Ruj. Kami: SUSULAN-1/NOTIS-1/2026/043

Surat Susulan — Maklum Balas Pemeriksaan Bersama (Joint Inspection)
pada 25 September 2026 & Tuntutan Dokumentasi Rasmi
Hartanah: Rumah Teres 1 Tingkat (Unit ST-187C, H.S.(M) 7054, PT 26455, Mukim
Bukit Katil)
di No. 53, Jalan TU 13, Taman Tasik Utama, Ayer Keroh, 75450 Melaka

Gambar 1 — Pemeriksaan Kali Pertama (31 Julai 2026): keretakan kecil sedia ada di penghujung roof tile (bulatan hijau). Keretakan kecil ini ditolak ansur dan tidak dituntut ketika itu.

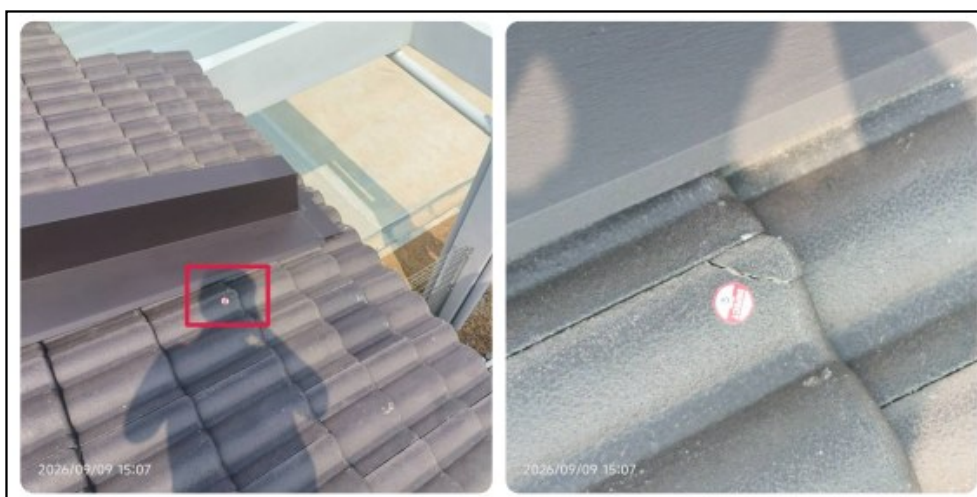
- Semasa Pemeriksaan Kali Pertama (31 Julai 2026), telah sedia wujud keretakan kecil di penghujung roof tile di lokasi yang sama (ditanda dengan bulatan hijau dan anak panah hijau dalam gambar Pemeriksaan Kali Pertama — Lampiran A, Gambar 1 & 2). Oleh kerana keretakan tersebut kecil sahaja dan tidak ketara, kami bertolak ansur (tolerate) dan tidak memasukkannya sebagai item tuntutan ketika itu;

- Semasa Pemeriksaan Semula (Re-Inspection) pada 9 September 2026, didapati roof tile di lokasi keretakan sedia ada tersebut telah PECAH sepenuhnya (Lampiran A, Gambar 3, bertarikh 09/09/2026, 15:07) — iaitu selepas kerja pembaikan bumbung dijalankan oleh pihak kontraktor, dan bersebelahan dengan roof tiles pecah yang memang telah dilaporkan dalam laporan pemeriksaan;

- Kronologi gambar ini jelas menunjukkan kerosakan berlaku dalam tempoh kerja pembaikan (rectification work) dijalankan oleh pihak kontraktor, dan bukannya disebabkan oleh pihak pemeriksa.

10. Sehubungan itu, sekiranya pihak tuan masih mengekalkan dakwaan bahawa kerosakan tersebut bukan berpunca daripada kerja pembaikan pihak kontraktor, pihak tuan dituntut mengemukakan bukti bergambar (photographic evidence) kerja pembaikan bumbung yang telah dijalankan — iaitu gambar selepas siap kerja pembaikan (after-repair photos) yang menunjukkan roof tiles di kawasan tersebut berada dalam keadaan sempurna TANPA pecah. Tanpa bukti sedemikian, kerosakan tersebut kekal sebagai kecacatan baharu akibat kerja pembaikan (new defect arising from rectification work) yang WAJIB dibaiki sepenuhnya oleh pihak tuan atas kos pihak tuan sendiri, dengan kadar SEGERA memandangkan ia melibatkan bumbung yang terdedah kepada risiko kebocoran air hujan.
